ZP / 08 / 2010

Dotyczy przetargu nieograniczonego „Akustyka sali widowiskowej w Miejskim Domu Kultury Prażakówka w Ustroniu”.

SALA WIDOWISKOWA M.D.K. „PRAŻAKÓWKA”
AKUSTYKA SALI - WYTYCZNE wg systemu ECOPHON

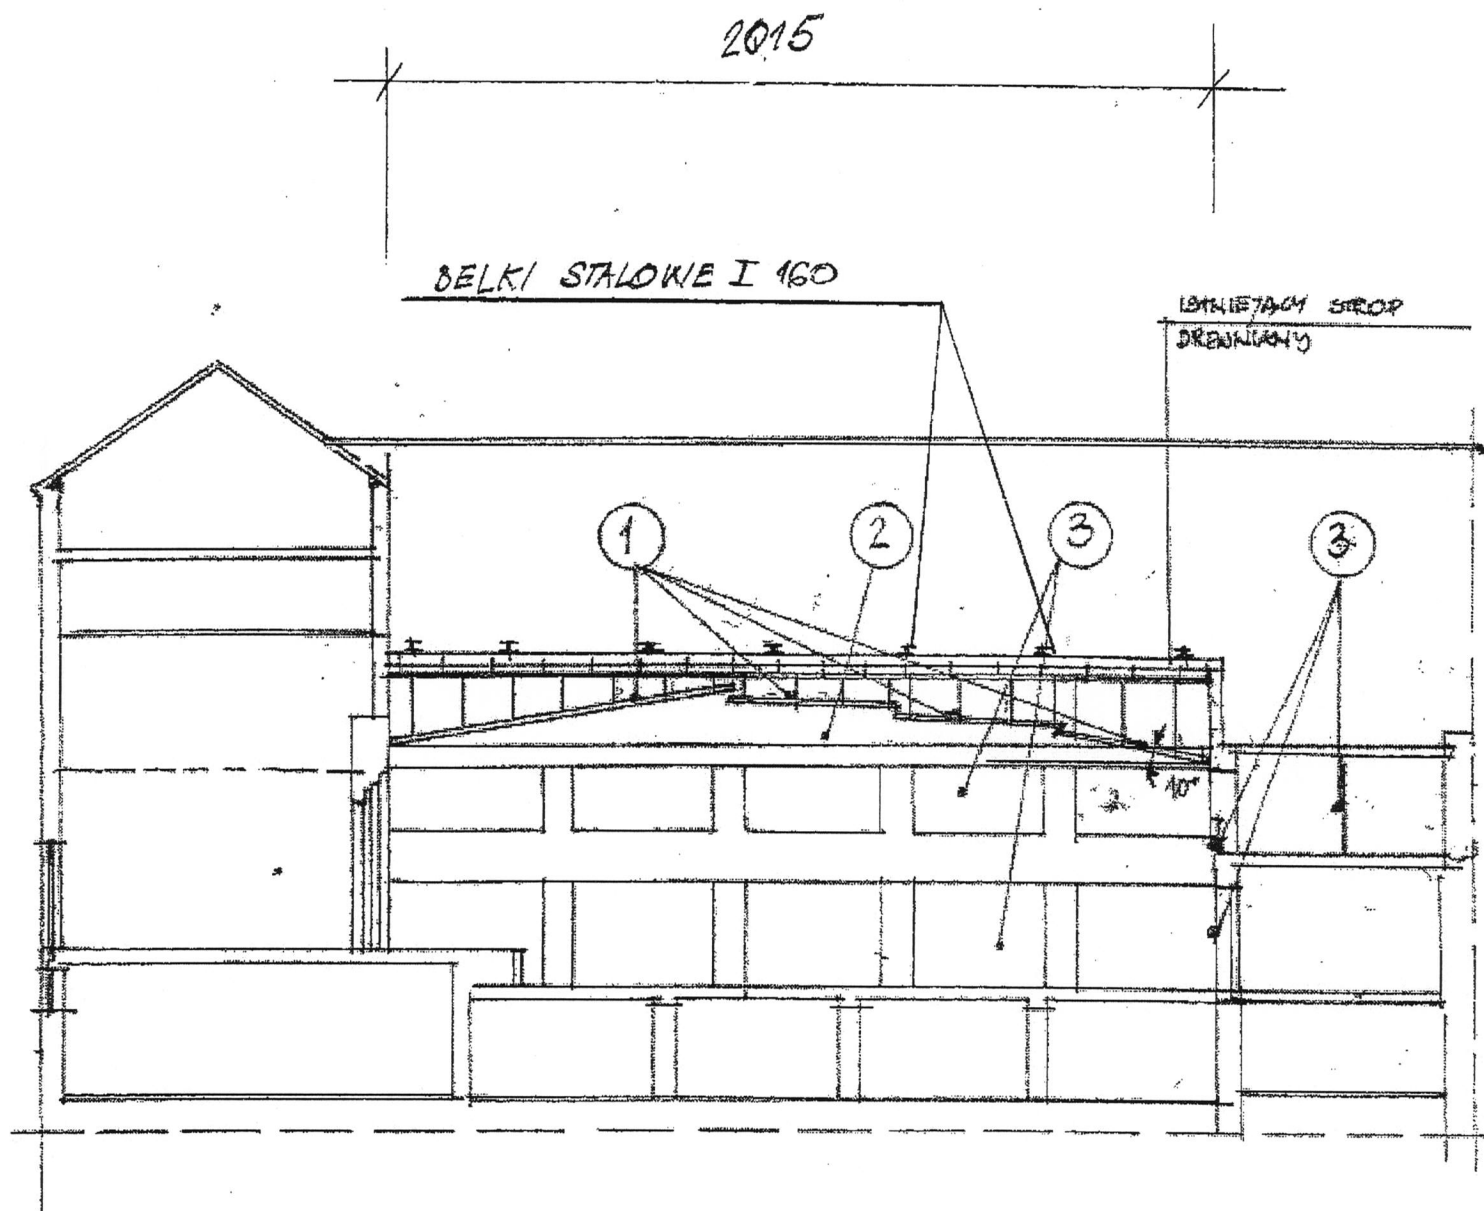
2. Na przekroju stropu z widokiem ścian nie podano wymiarów ekranów sufitowych, ściennych, kątów nachylenia trzech ekranów sufitowych.

4. W przedmiarze robót ujęte zostały w punkcie 1 belki stalowe. Proszę o opis i rysunek jak i gdzie mają zostać zamontowane, w jaki sposób ma być zamontowany do nich ruszt pod okładziny z płyt Ecophon.

Odpowiedź: Zgodnie z opisem oraz szkicem przekroju – pierwszy ekran od sceny - 9°, drugi - 2°, trzeci - 4°, czwarty - 10°.

Odpowiedź: Zgodnie z załączonym szkicem przekroju.
